פורום אורבני גינות העיר 11.3.2025 – סיכום

- רמבן 2 - המלך ג'ורג' 60 - מס' 101-0617134
- נילי 8 - מס' 2024/0321.00

חתך ותכנית מתוך מסמכי התכנית

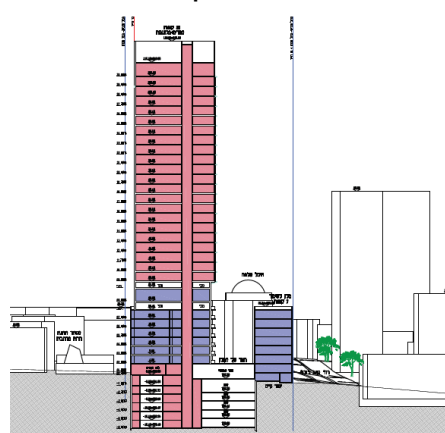
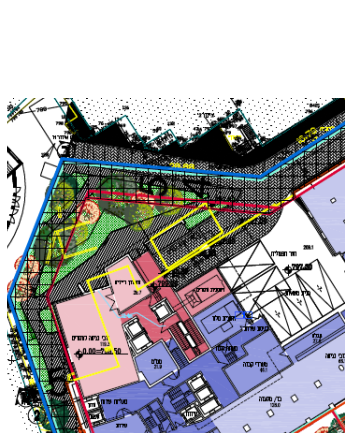
- התכנית מציעה שטח (שצ"פ) בצד הצפוני של התכנית מתחת לצל קבוע של המגדל, כשטח ציבורי פתוח ומעבר ציבורי וגישה לכניסה הראשית של התכנית. חשוב לציין כי המעבר הציבורי מתחבר לרמפת הכניסה לחניון הציבורי.

- כמה מותר לו לבנות ועפ"י מה קובעים את היקף הבנייה המוצעת?
- לפי איזה מדיניות ניתן לשפוט את התכנית ולהתנגד להיקף הבינוי המוצע.
- מדובר בצד של מלך ג'ורג' עם מונומנטים לאומיים ומוסדות ציבור, הצד של הרחוב לשימור, כאשר הצד השני מקבל בינוי גבוה.
- החיבור של המעבר הציבורי לרמפת הכניסה לחניון התת קרקעי לא מקובל.
- יש להתייעץ עם מח' שימור בנושא.
- הפורום ממליץ להוציא מסמך בן כ-300 מילה ולהפיץ לוועדות ואגף תכנון.
- להזמין את תושבי רחביה גם לכתוב ולפנות גם בעצמם לוועדות ולאגף תכנון בעירייה.
- הפורום גם ממליץ לקיים שיתוף ציבור רחב ולהציג את התכנית לציבור.

• **נילי 8 - מס' 2024/0321.00**

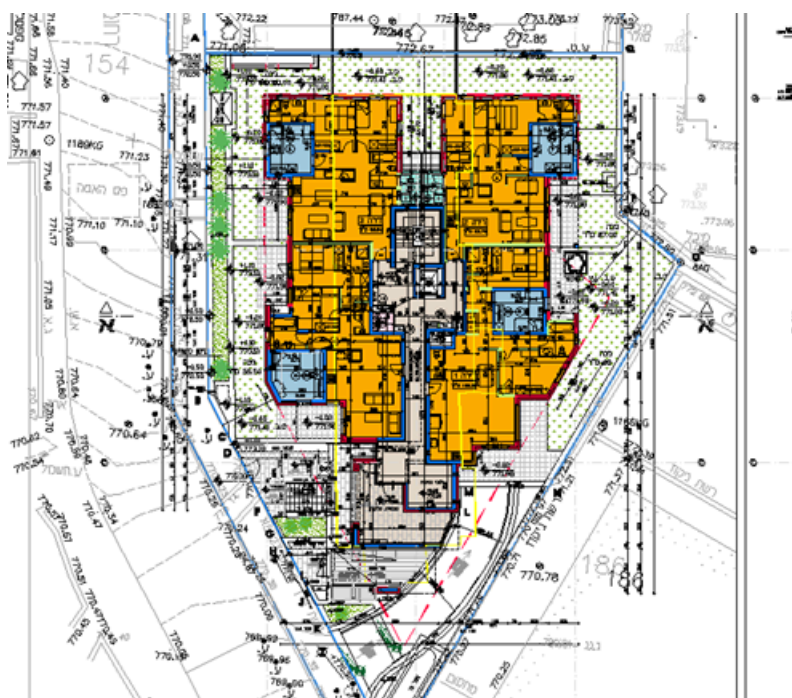
- מדרכה תקנית לרחוב.
- גובה התכנית עפ"י תכנית אב קרית שמואל רסקו.
- כריתה של כל העצים בחלקה - עבודה בסמיכות של ברוש לשימור.
- חצרות ללא עומק אדמה ולכך התכנית לא מחזירה את העצים שהיא כרתה.
- גדרות עד גובה 1.20 מ'.

1. מדרכה ציבורית

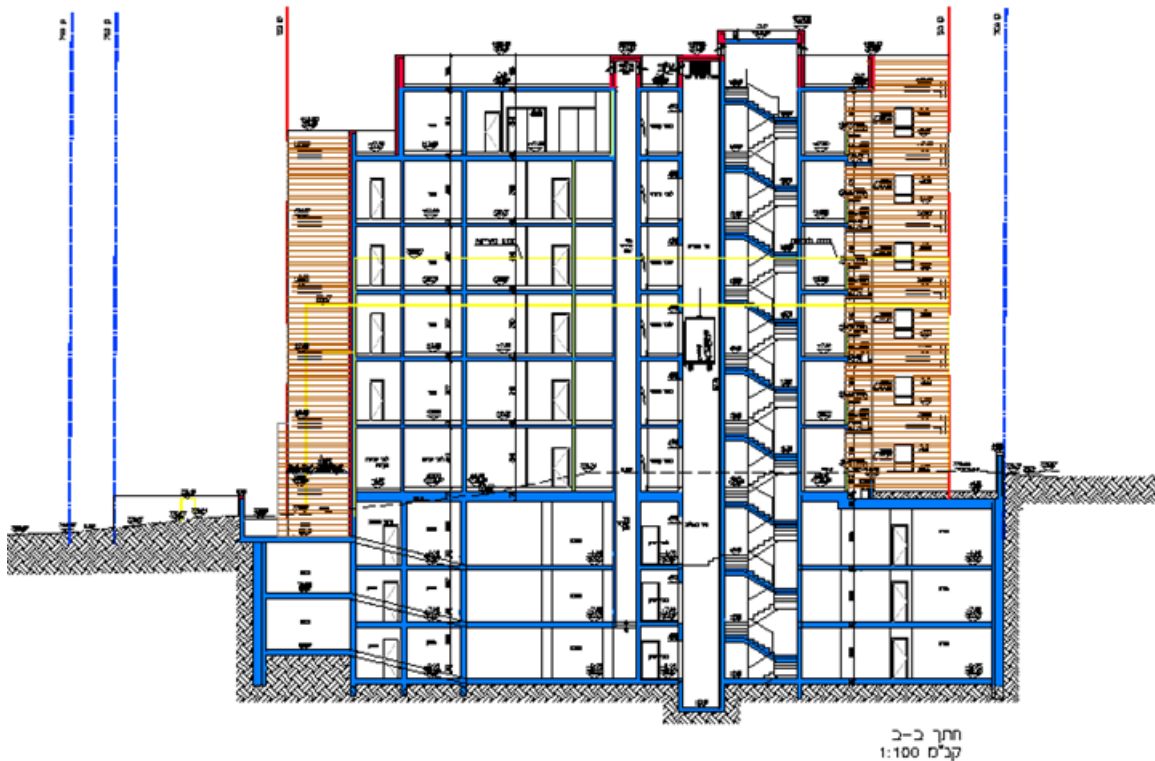
עפ"י מסמכי התכנית, התכנית מציעה מדרכה תקנית לאורך רחוב נילי. רוצים לוודא שאכן התכנית מייצרת מדרכה ברחוב שהיום אין ומהווה סכנה עבור הולכי הרגל.

כמו כן, רוצים לוודא כי העצים בתחום המדרכה ישמרו וישולבו למדרכה למתן צל להולכי רגל.

המינהל מבקש לא לכרות עצים בתחם המדרכה החדשה ולשמור על כמות ואיכות הצמחיה בשכונה בכלל ובתכנית בפרט עד כמה שניתן.

4. פיצוי נופי לעצים לכריתה בחצרות התכנית

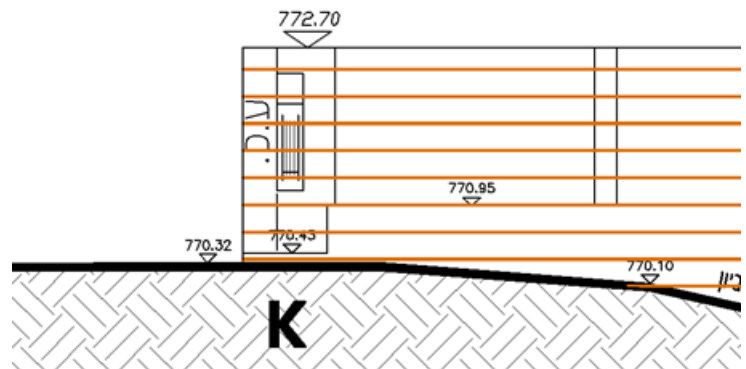
התכנית מציעה חצרות מרוצפים, עם גובה אדמה אפס. ולכן, התכנית לא ממש מציעה פיצוי נופי על עשרות העצים שהוצעו לכריתה.

מבקשים לייצר סביבה נעימה עבור דיירי התכנית וגם לשכנים, עם עצים בחצרות התכנית במקום העצים הרבים שהתכנית מציעה לכריתה. שורה של עצים על חזית הרחוב לא מספיק לפצות על הכריתה של עצים מכל השטח!
